Informe Consolidado de Solicitud de Aclaraciones, Rectificaciones y/o Ampliaciones Complementario al Estudio de Impacto Ambiental del Proyecto "Parque Fotovoltaico Volcán Chascón"

Nombre del Titular : Volcán Chascón SpA
Nombre del Representante Legal : Guillermo Hernandez Martinez
Dirección : Longitudinal Sur km 280 Villa Alegre

El presente Informe Consolidado de Solicitud de Aclaraciones, Rectificaciones o Ampliaciones al Estudio de Impacto Ambiental del proyecto "Parque Fotovoltaico Volcán Chascón", contiene las observaciones generadas en virtud de la revisión de la Adenda.

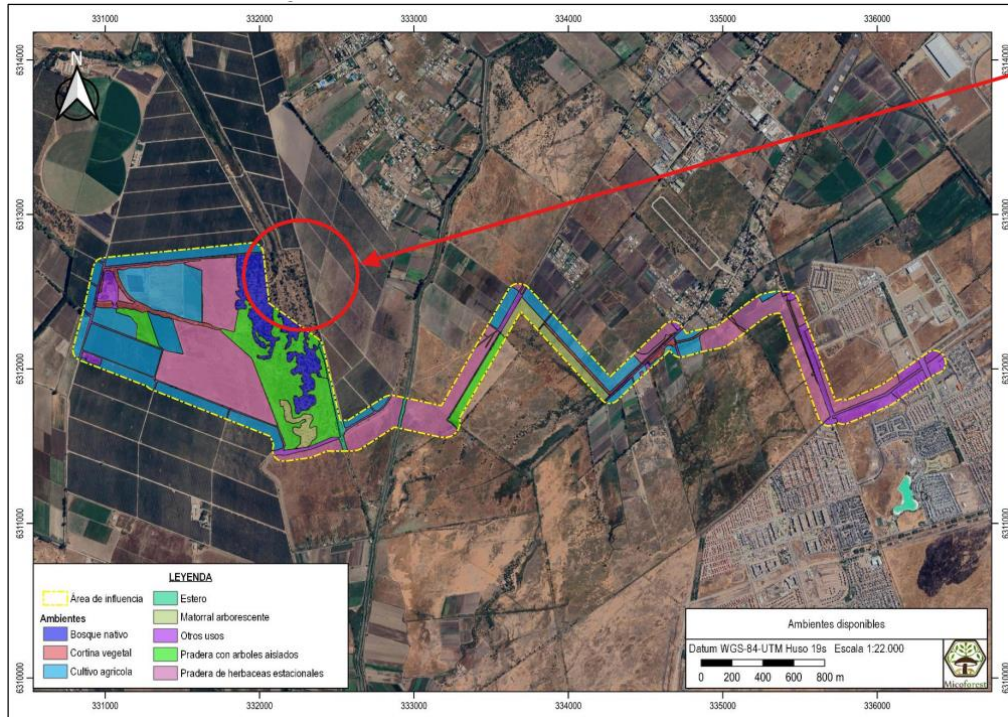
- 2.5. En relación con la respuesta 2.14 de la Adenda, se reitera que la delimitación del Área de Influencia (AI) para los componentes “Flora y Vegetación” y “Hongos y Líquenes” no ha sido adecuadamente reevaluada conforme a la presencia potencial de humedales cíclicos colindantes al proyecto. La respuesta del Titular, basada únicamente en la ausencia de diferencias estacionales en especies herbáceas, no constituye una justificación técnica suficiente para descartar su existencia, particularmente considerando que el propio Titular reconoce que dicha ausencia puede deberse a la sequía prolongada en la zona central del país. Conforme a lo establecido en la “Guía de Delimitación y Caracterización de Humedales Urbanos” (MMA, 2022), la “Guía de Área de Influencia en el SEIA” (SEA, 2017) y la “Guía Metodológica para la Descripción de Ecosistemas Terrestres” (SEA, 2024), la identificación de humedales cíclicos debe considerar múltiples líneas de evidencia, tales como suelos hídricos, conectividad hidrológica, topografía y vegetación hidrófita, incluso en escenarios sin presencia de agua superficial visible. En este sentido, se reitera que la delimitación del AI no debe limitarse a observaciones puntuales ni restringirse al área de intervención directa. Asimismo, se destaca que la conectividad del sistema hídrico colindante puede generar afectaciones indirectas sobre microhábitats sensibles, incluyendo comunidades de hongos y líquenes, los cuales actúan como bioindicadores ante variaciones en la humedad edáfica y la alteración de coberturas vegetales.

Figura N°1: Ubicación del Sistema de humedal Batuco 1 y Sistema Sist. Ríos Maipo-Mapocho, esteros Colina-Angostura- Puangue y Trib. en la zona de emplazamiento del Parque Fotovoltaico Volcán Chascón.

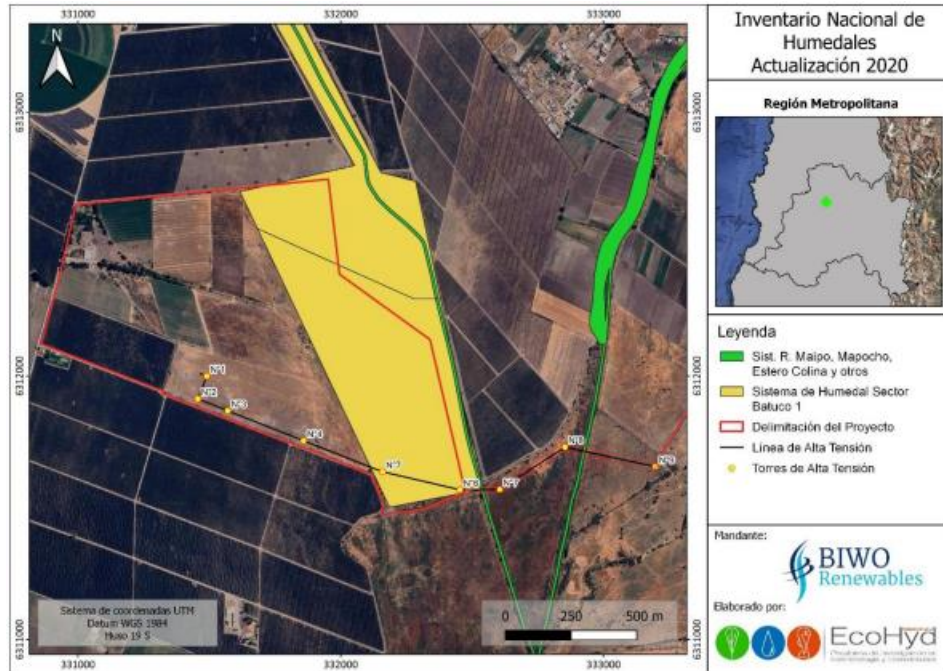
2.8. En relación con la respuesta 2.19 de la Adenda y la Figura 91: “Área de influencia para el componente humedales” de la Adenda, se solicita al titular ampliar dicha área, para que sea concordante con la presentada en el Anexo AD 17 “Actualización Línea de Base Humedales” de la Adenda, específicamente en la Figura 3-4, que considera tanto el Sistema de Humedal Batuco 1 como el Sistema Ríos Maipo–Mapocho, esteros Colina, Angostura, Puangue y sus tributarios, todos asociados al emplazamiento del proyecto. Asimismo, se solicita que dicha delimitación sea consistente con la zona de relevancia para efectos de ruido sobre fauna, descrita en el Anexo AD 10 “Actualización Ruido y Vibraciones (fauna)” de la Adenda, a fin

de asegurar una adecuada evaluación de los impactos sobre el ecosistema de humedal y la funcionalidad de sus elementos.
